MINISTERIO DE AMBIENTE
DIRECCIÓN DE VERIFICACIÓN DEL DESEMPEÑO AMBIENTAL
Departamento de Control y Verificación de la Calidad Ambiental

INFORME TÉCNICO N° 028-2019

De Supervisión, Control y Fiscalización Ambiental al Estudio de Impacto Ambiental del proyecto "MINA DE COBRE PANAMÁ", del Promotor MINERA PANAMÁ, S.A.

Fig. 10.7. En el patio del taller ULTRACLAS-HDV, se pudo evidenciar gran cantidad de llantas a la intemperie, sin lona para cubrirlas del agua y así evitar la proliferación de vectores nocivos a la salud.

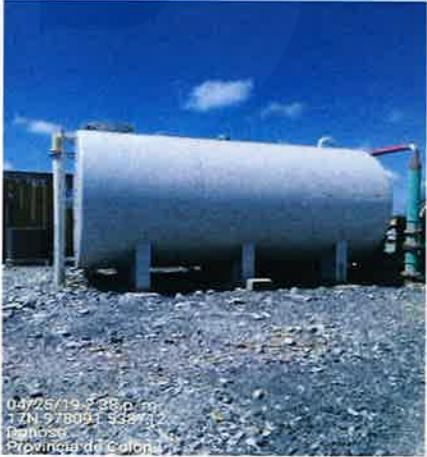
Información de Hallazgo			
Proyecto:	Mina de Cobre Panamá	Fecha:	22 de abril al 03 de mayo del 2019
Hallazgo N° 10: <ul style="list-style-type: none"> INCUMPLIMIENTO 		Criterio Técnico	<ul style="list-style-type: none"> Resolución DIEORA 0871 de 5 de diciembre de 2013 que modifica la Resolución DIEORA IA-1210-2011, del 28 de diciembre de 2011. Compromiso 13072. Ley No. 33 de 1997, mediante la cual se establece las normas para control de vectores.
Descripción del Hallazgo: <p>En los sitios de almacenamiento de materiales para la construcción se evidenció agua estancada en algunos de los materiales, convirtiéndose como posibles criaderos de vectores.</p> <p>Los sitios recorridos con hallazgos similares son los siguientes:</p> <ul style="list-style-type: none"> ➤ Taller GMP ➤ Planta Concreto Botija ➤ Taller ULTRACLAS-HDV ➤ Taller FCC ➤ Taller EQUIMAC 			Fotografía de evidencia:  <p><i>Fig. N° 10.1. Almacenamiento de accesorios de tuberías con agua estancada.</i></p>  <p><i>Fig. N° 10.2. Almacenamiento de sanitarios al aire libre, con agua estancada.</i></p>
